Service Bulletin:

Tot voor kort werd het ventielblok in de Aequator espressomachines op de tussenplaat bevestigd van het machineframe.

Hieronder een foto van de nieuwe ventielblok ophanging.

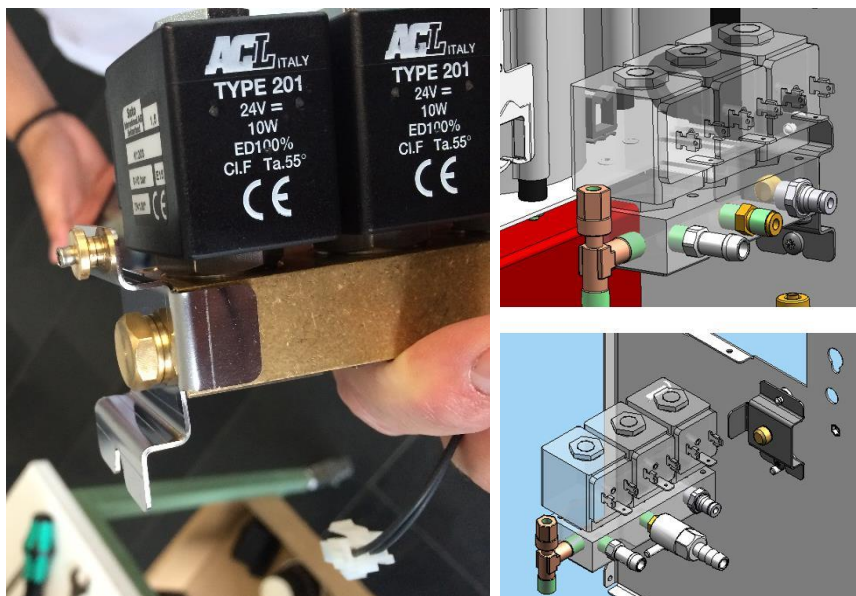
Om de toegankelijkheid & servicevriendelijkheid te verbeteren heeft Aequator een aanpassing op de bevestiging van het ventielblok gedaan. Door middel van een speciale beugel wordt het ventielblok nu opgehangen en geborgd op de tussenplaat van het machineframe. Hierdoor kan men eenvoudig het ventielblok demonteren en onderhouden.

Deze wijziging is doorgevoerd in de productie bij Aequator op **29.09.2015**. Vanaf machinenummer **230540001** de nieuwe ventielblok ophanging is standaard in alle C14C frames van Aequator.

Deze oplossing kan niet doorgevoerd worden op bestaande machineframes.
